Sujet : [INTERNET] Projet éolien de Varzay
De : Donquichotte 17460 <donquichotte17460@gmail.com>
Date : 10/10/2019 15:47
Pour : pref-envir-pref17@charente-maritime.gouv.fr

Nous avons pris connaissance du dossier de la société Ferme éolienne de Varzay, qui souhaite implanter quatre éoliennes sur la commune de Varzay.

Sujet : [INTERNET] Participation à l'enquête publique sur le projet de parc éolien sur la commune de Varzay
De : Xavier LE-CLANCHE <x.le-clanche@pommespoires.fr>
Date : 10/10/2019 18:38
Pour : "pref-envir-pref17@charente-maritime.gouv.fr" <pref-envir-pref17@charente-maritime.gouv.fr>
Copie à : Josselin SAINT-RAYMOND <j.saint-raymond@pommespoires.fr>, DAUDET Guy <daudetguy@orange.fr>

Objet : Consultation publique sur le Projet d'un parc éolien sur la commune de VARZAY

Carte 6 : Enjeux à protéger (Source : ENCIS Environnement)

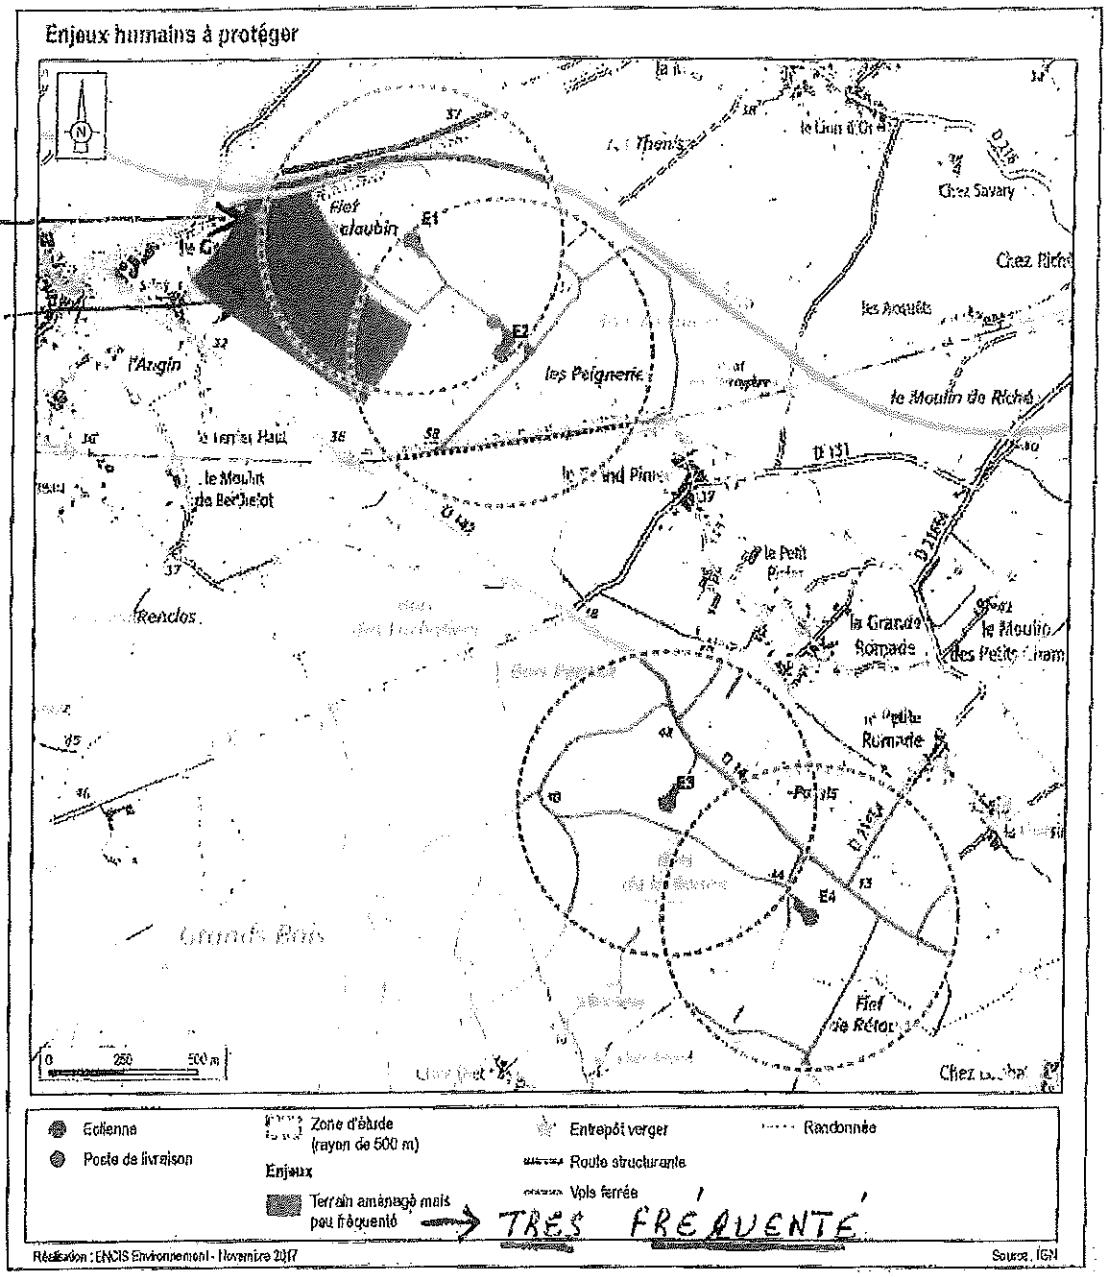
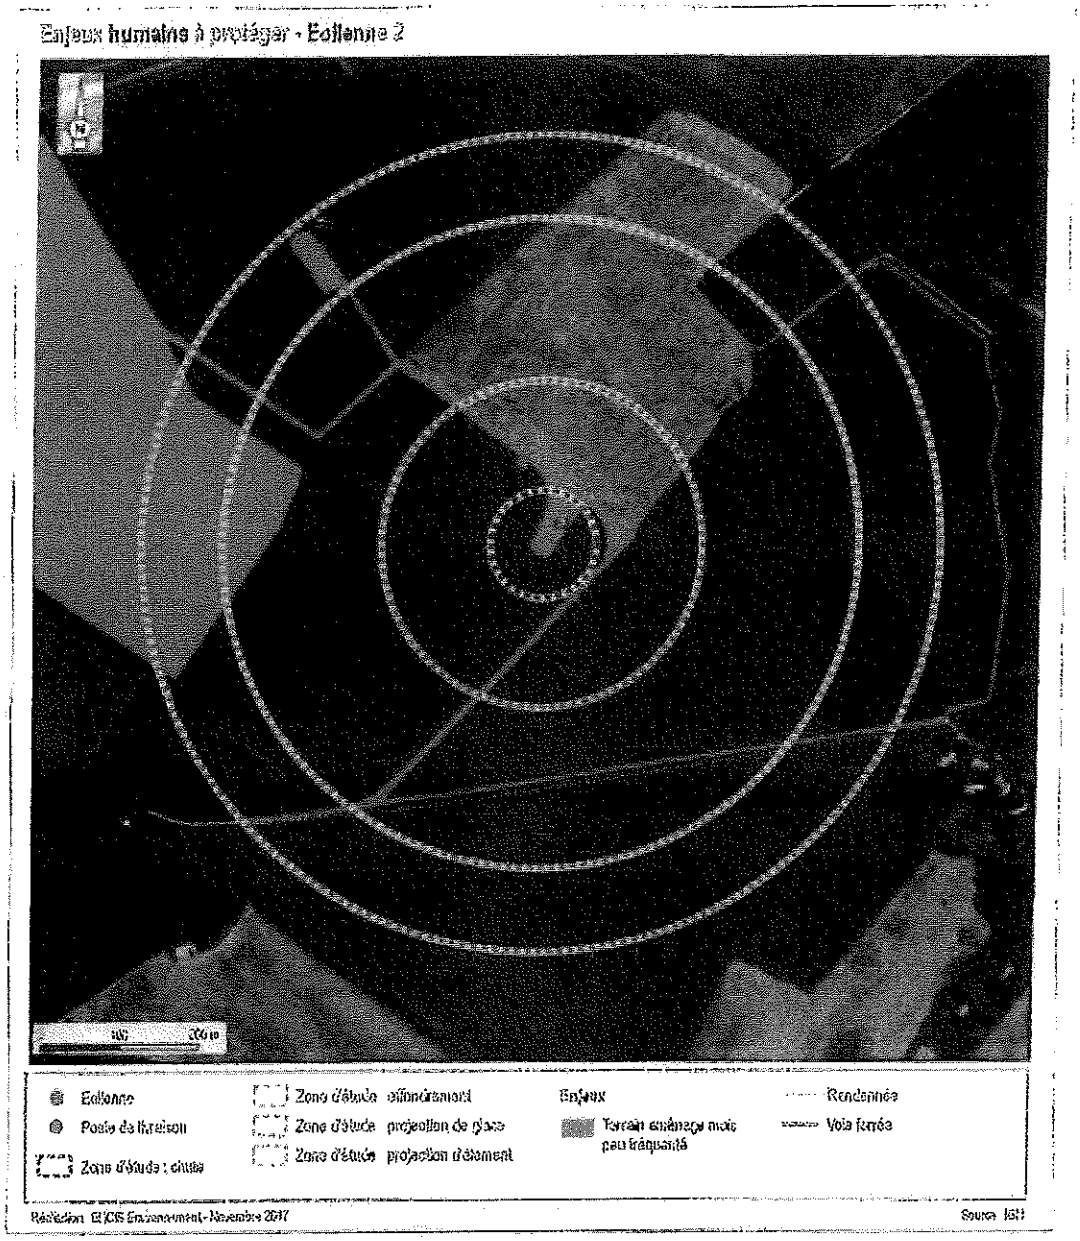
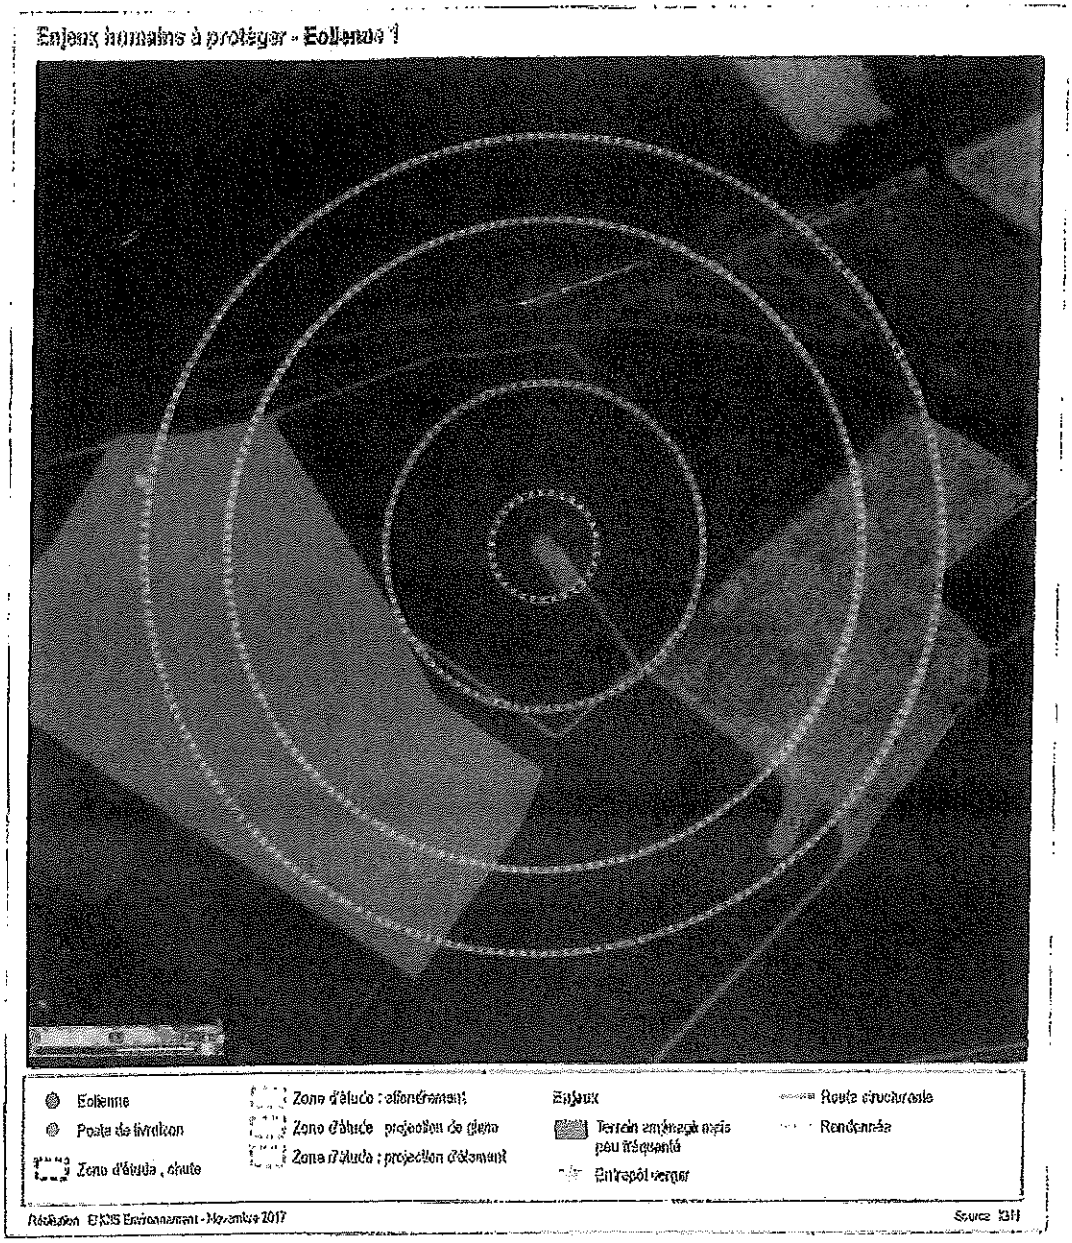
Le classement retenu par ABO WIND est mensongé et totalement erroné, classant le verger avec 1 travailleur pour 10 ha alors que le tableau nous prouve en moyenne 11,7 travailleurs pour 10 ha.

Se référant à l'AIDA, réglementation de la prevention des risques et de la protection de l'environnement, il est impensable que ABO WIND classe ce verger de culture intensive dans une zone peu fréquentée qui retient 1 personne pour 10 ha, alors que nous en avons en moyenne 11,7 pour 10 ha.

La seule réponse de ABO WIND à ces remarques est de dire qu'elle a prévu de loger 70 personnes au niveau de l'entrepôt.
Absurdité, quand on sait que l'entrepôt est essentiellement composé de chambres froides, d'un atelier mécanique et d'une petite salle de repas.
Les salariés travaillent en verger, la partie conditionnement se faisant à Pessines.

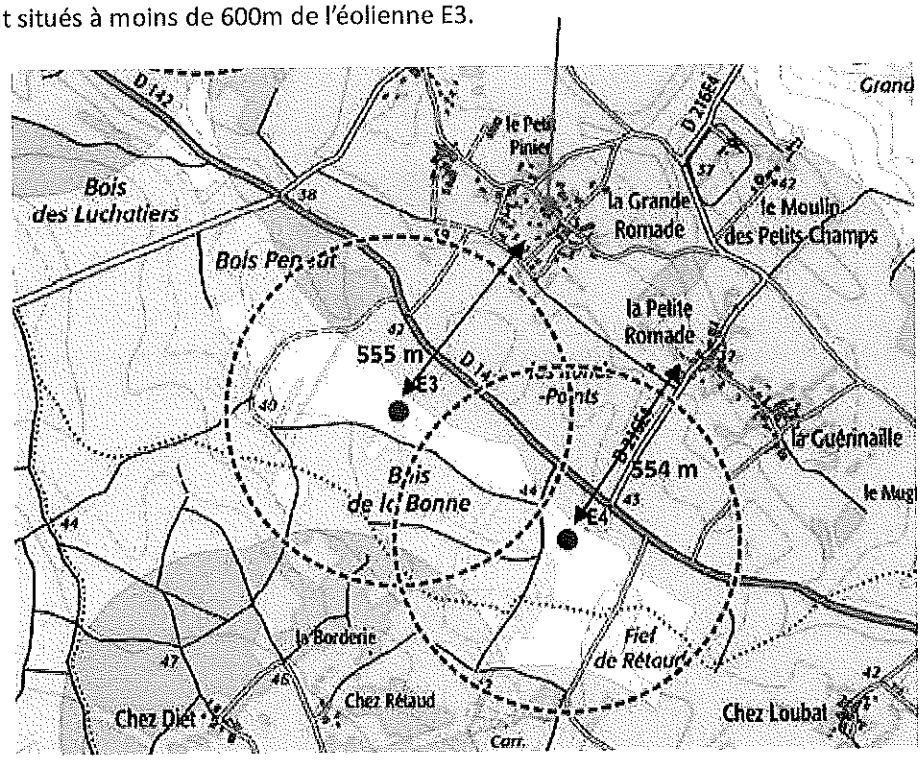
Notre SCI possède sur la commune de Varzay, 2 gîtes situés à la Grande Romade.

Les 2 gîtes sont situés à moins de 600m de l'éolienne E3.
